I.7013.25.2.2016

dotyczy: budowa sali sportowej, przy Szkole Podstawowej Nr 6 w Szczecinku.

Miasto Szczecinek jako zamawiający zgodnie z art. 38 ust. 2 w związku z art. 38 ust. 1 ustawy z dnia 29 stycznia 2004 r. Prawo zamówień publicznych (Dz. U. z 2015 r., poz. 2164) w związku ze zwróceniem się Wykonawcy o wyjaśnienie treści SIWZ przekazuje niniejszym treść zapytań wraz z wyjaśnieniami:

II. POGŁĄDOWY RYSUNEK PODŁOGI

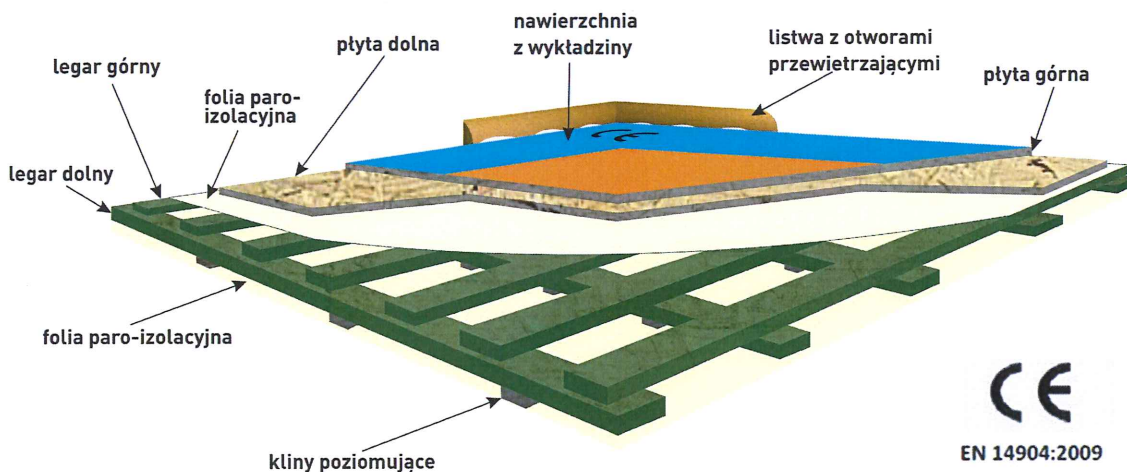
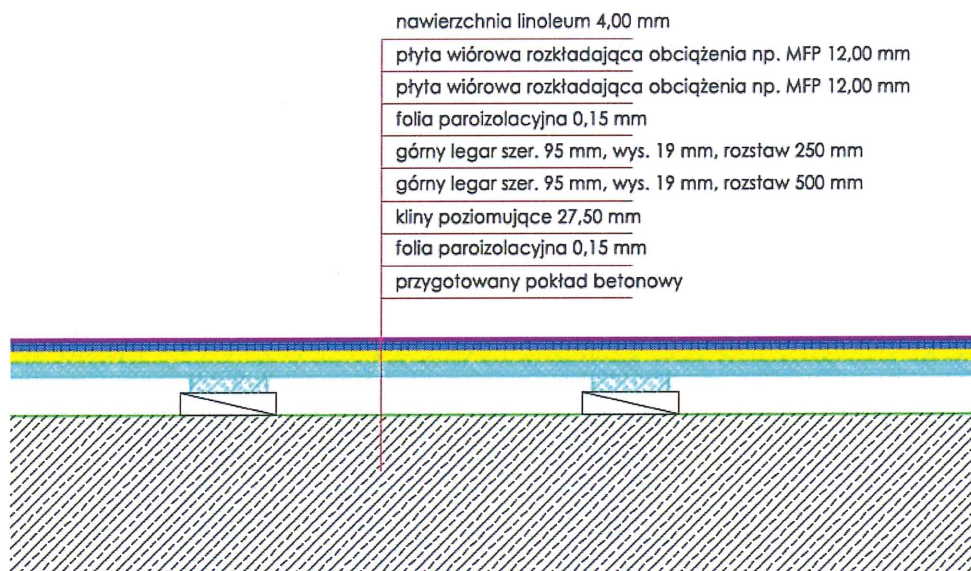
Czy Zamawiający wyraża zgodę na zastosowanie certyfikowanej, systemowej podłogi ARIM SPORT z nawierzchnią linoleum sport 4 mm, zgodnej w 13 parametrach z normą 14904:2009

- Nawierzchnia sportowa z linoleum, grubość 4,0 mm
- Płyta wiórowa górna, odporna na wilgoć, grubość 12 mm
- Płyta wiórowa dolna, odporna na wilgoć, grubość 12 mm
- Folia izolacyjna grubość min 0,15 mm
- Legar górny z drewna iglastego klasy II/III, 19 mm x 95 mm, w rozstawie co 250 mm
- Legar dolny z drewna iglastego klasy II/III, 19 mm x 95 mm w rozstawie co 500 mm
- Podkładki dystansowe lub kliny poziomujące
- Folia izolacyjna grubość min 0,15 mm
- ŁĄCZNA WYSOKOŚĆ PODŁOGI ok. 94 mm

Uwaga! Kliny poziomujące rozsunięte muszą być adekwatnie do poziomu podłoża.

Patrz wyjaśnienie 1 wyartykułowane w piśmie znak I.7013.25.1.2016 z dnia 22-04-2016 r. Zamawiający nie dopuszcza zastosowania proponowanego rozwiązania. Zgodnie z ww. wyjaśnieniem podłoga sportowa ma składać się m.in. z dwóch warstw legarów ułożonych krzyżowo, ślepej podłogi oraz dwóch warstw płyt wiórowych.
